Armadillo-400 シリーズ リビジョン情報

Version 1.2.0

2011/07/04

Armadillo-400 シリーズリビジョン情報

図 12.1 クロストークノイズ対策推奨回路

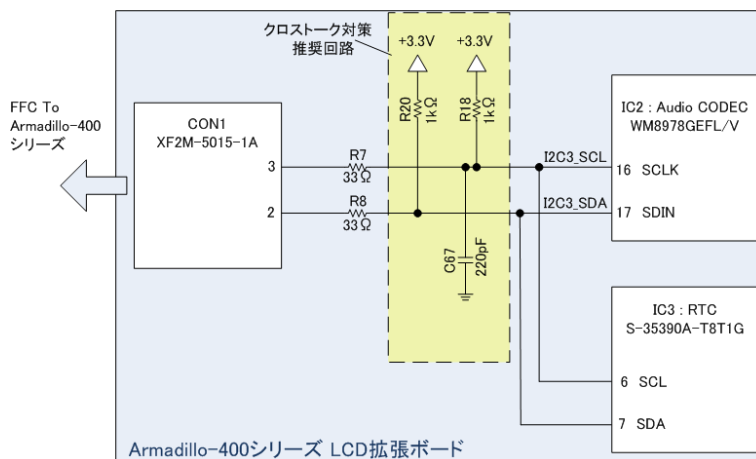
オーディオコーデックとリアルタイムクロックの同時使用時に、FFC(Flexible Flat Cable)のクロストークノイズが原因で I2C バスのアービトレーションロストが発生する可能性があります。この現象が発生した場合は、以降再起動を行うまで I2C バスを使用した通信を行うことができなくなります。

Armadillo-400 シリーズ LCD 拡張ボード 製品リビジョン A を参考に拡張ボードを設計する場合には、クロストークノイズの対応として次の対策を行うことを推奨します。

対象	内容
I2C3_SCL - +3.3V 間プルアップ抵抗(R18)	10k Ω を 1k Ω に変更
I2C3_SDA - +3.3V 間プルアップ抵抗(R20)	10k Ω を 1k Ω に変更
I2C3_SCL - GND 間	220pF のコンデンサを追加

linux-2.6.26-at10(Linux カーネルイメージファイル: linux-a400-1.03.bin.gz)以降では、I2C バスのアービトレーションロストを抑制するために RTC ドライバを変更しています。RTC ドライバの変更は根本的な対策ではなく、クロストークノイズが原因で I2C バスのデータ読み書きに失敗する可能性があります。

図 12.2 ESD 対策推奨回路

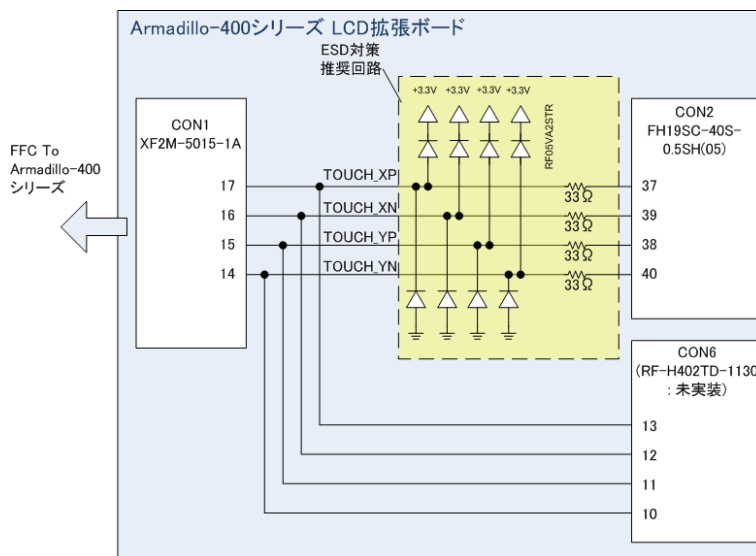
タッチスクリーン信号に入力保護回路が無いため、ESD(ElectroStatic Discharge)が印加された場合にタッチスクリーンの入力に使用している i.MX257 の AD 入力端子が故障する可能性があります。

Armadillo-400 シリーズ LCD 拡張ボード 製品リビジョン A を参考に拡張ボードを設計する場合には、ESD が印加された場合の対応として次の対策を行うことを推奨します。この対策により、タッチスクリーンの入力に使用している i.MX257 の AD 入力端子が故障する可能性を低減することができます。

対象	内容
<ul style="list-style-type: none"> TOUCH_XP - CON2(37 番ピン)間 TOUCH_XN - CON2(39 番ピン)間 TOUCH_YP - CON2(38 番ピン)間 TOUCH_YN - CON2(40 番ピン)間 	<ul style="list-style-type: none"> ダンピング抵抗(33Ω)を追加 外付け素子(ダイオード等)による入力保護回路を追加

ダンピング抵抗の挿入に伴い、タッチスクリーンの入力に使用している i.MX257 の AD 入力端子に入力される値が変化します。そのため、タッチスクリーンのキャリブレーション(位置補正)を行う必要があります。
